SUSPA Teilenummer/part number: 01615656A
Bezeichnung/Name: Liftline 16-1-145-115-A101-B101-100N

Kunde/Customer: Bosch
Projekt/Project: 7360_336_112_SDS001

Kennlinie / characteristic

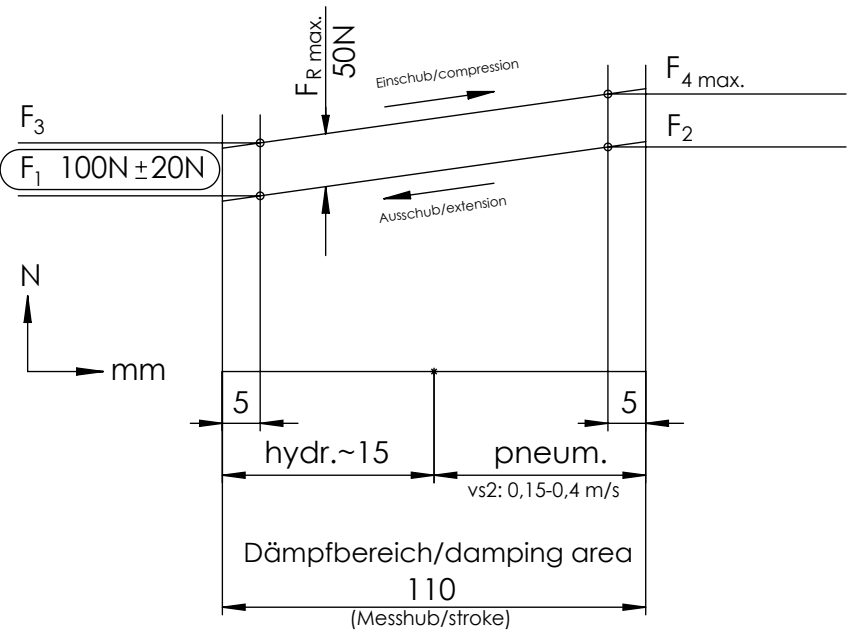
INFO/notice:
**berechneter Gaskraftverlust, 3,4% jährlich/
calculated loss of f1-force, 3,4% each year**
**Erhöhung der F1-Kraft auf F1=110N, wird seitens SUSPA zwingend empfohlen/
Increase of f1-force up to f1=110N, strictly recommended by SUSPA**
